Opinia nr 368/2015

do geometrii **ulicy Białowieskiej** wydana w oparciu o Rozporządzenie Ministra Infrastruktury z dnia 23 września 2003 r. w sprawie szczegółowych warunków zarządzania ruchem na drogach oraz wykonywania nadzoru nad tym zarządzaniem (Dz. U. z 14.10.2003 r. Nr 177 poz. 1729).

Obiekt: Ulica Białowieska na odcinku długości ok. 100 m od ul. Grenadierów na terenie Dzielnicy Praga Południe m.st. Warszawy

Faza: Projekt budowlany

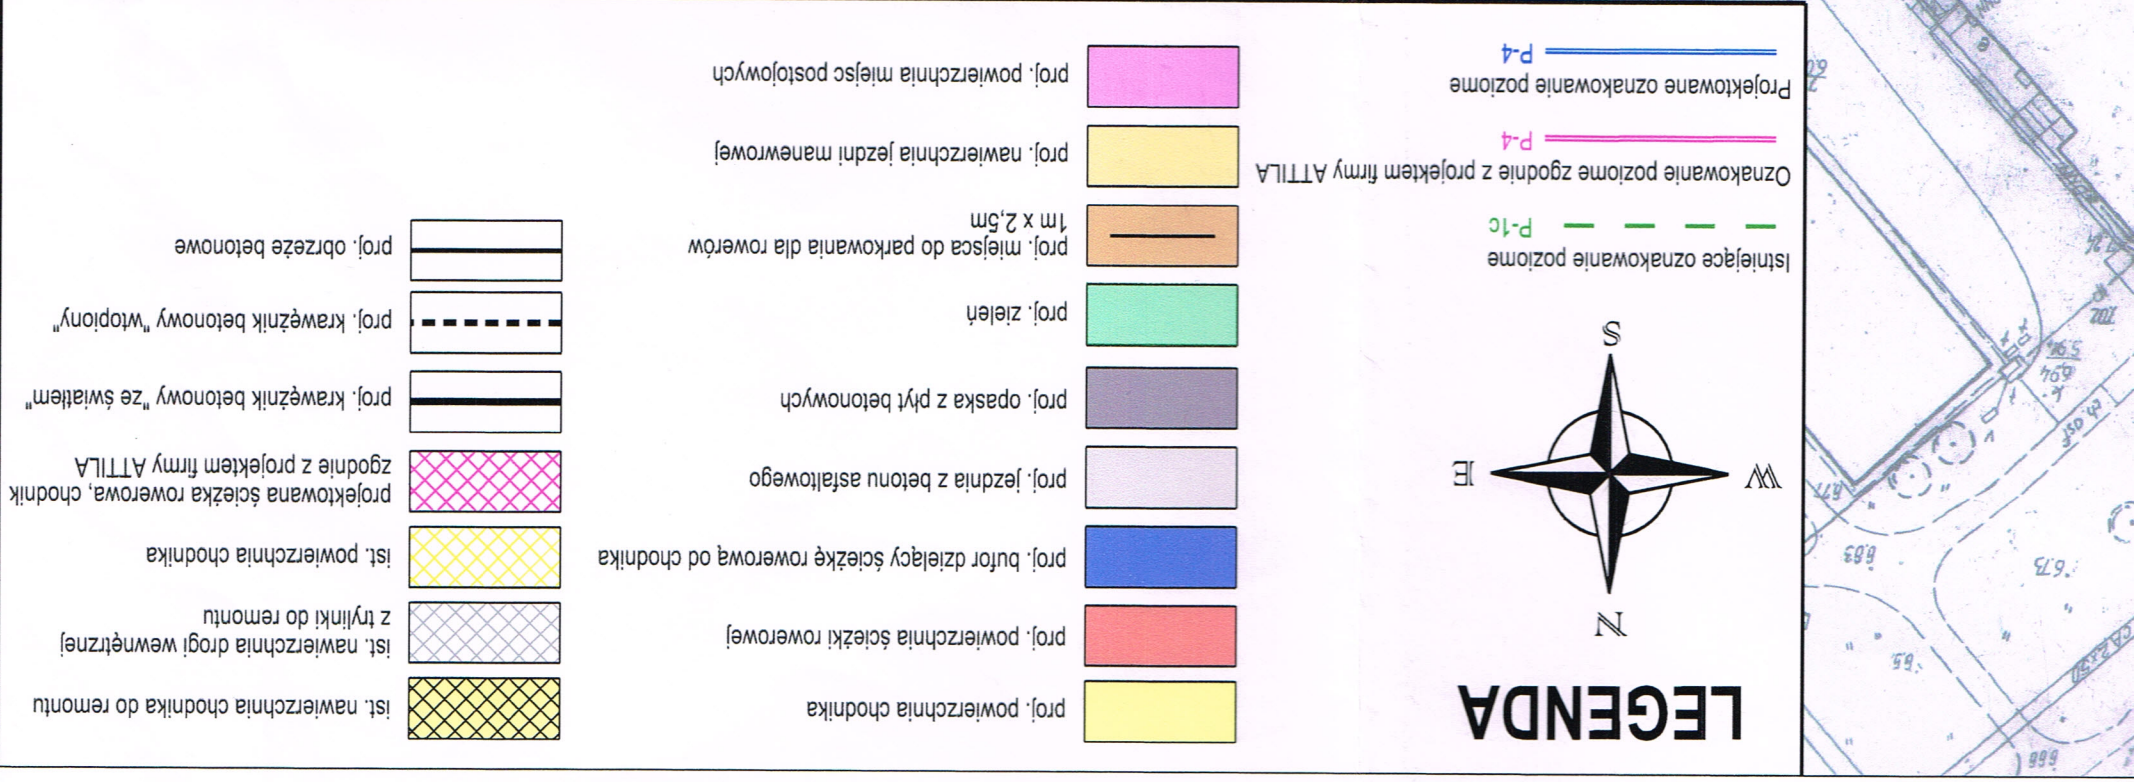
Organ zarządzający ruchem uprzejmie informuje, że opiniuje geometrię ww. ulicy (w zakresie dróg publicznych) z uwagami:

- dodatkowe pasy ruchu na skrzyżowaniu powinny mieć długość dostosowaną do długości kolejek,
- zlikwidować miejsca postojowe projektowane przy przejściu - zgodnie z § 30 pkt. 5. Rozporządzenia Ministra Transportu i Gospodarki Morskiej z dn. 02 marca 1999 r. w sprawie warunków technicznych, jakim powinny odpowiadać drogi publiczne i ich usytuowanie (Dz. U. z 14.05.1999 r. Nr 43 poz. 430 z p. zm.): „Pas postojowy nie powinien być stosowany w szczególności w otoczeniu skrzyżowań, a także przejść dla pieszych i przejazdów dla rowerzystów.”,

- parking dla rowerów powinien być zlokalizowany przy ciągu pieszym w pobliżu punktów handlowo-usługowych,
- przeanalizować możliwość poszerzenia istniejącego zjazdu (szerokości ok. 3 m) do 5,0 m dla uniknięcia blokowania ulicy przez pojazdy oczekujące na wjazd na teren wewnętrzny,

- sprawdzić (przedstawić rysunki sprawdzające) przejezdność w rejonie zjazdu z ulicy Białowieskiej w rejonie skrzyżowania z ul. Grenadierów (korytarze ruchu) dla wszystkich relacji - uwzględniając przewidywane wymiary pojazdów mających korzystać ze zjazdu,

- sprawdzić (przedstawić rysunki sprawdzające) przejezdność w rejonie zjazdu na projektowany parking (korytarze ruchu) dla wszystkich relacji,
- budzi możliwość wyjazdu z ostatniego miejsca na projektowanym parkingu – należy zapewnić manewry wjazdu i wyjazdu,

- wyłagodzić (zmniejszyć) skosy na połączeniach chodników.

- szerokość chodnika przy jezdni powinien mieć szerokość min. 2,0 m.
